STOBD - SB11101210 - CONECTOR RESORTE

Amortiguadores de Porton

MALZEME	11SMnPb30	ÇİZEN	F.GÜLTEKİN	TARİH	İMZA	RESİM NO	0124.003
ADET	1	ÇİZEN	F.GÜLTEKİN	16.04.2014		REVİZYON NO	2
ÖLÇEK	2 / 1	ONAY					
STD. NO							
MTJ. NO

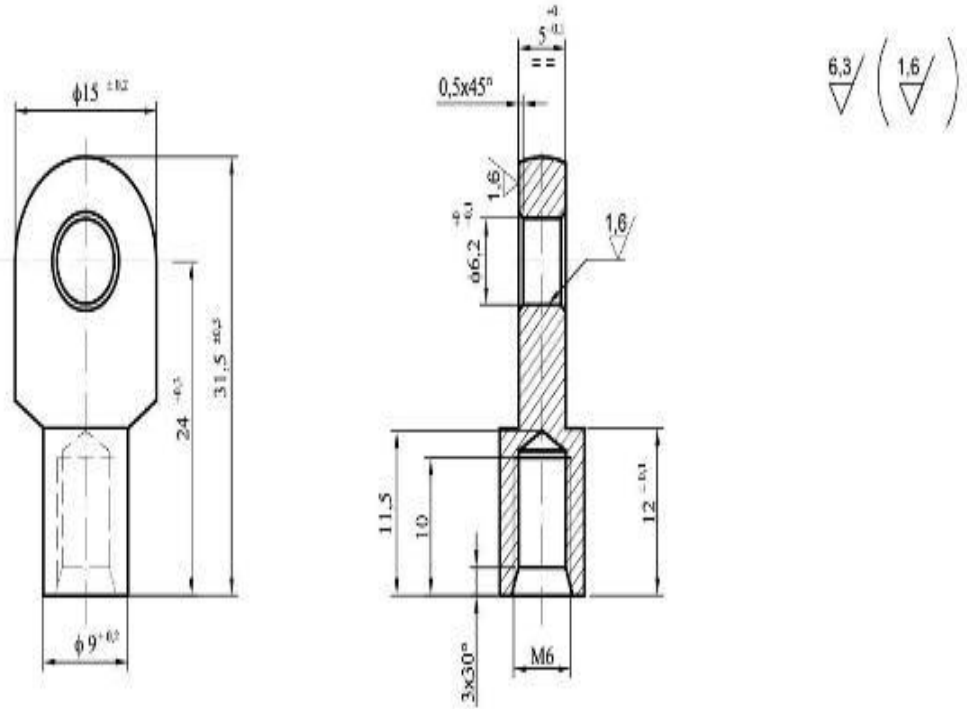
SIRA NO	DEĞİŞİKLİK	TARİH	İMZA
2	1,5x30° lik havşa ölçüsü 3x30° olarak değiştirildi.	23.08.2016	S.Ç
1	1,5x45° lik havşa ölçüsü 1,5x30° olarak değiştirildi.	13.02.2015
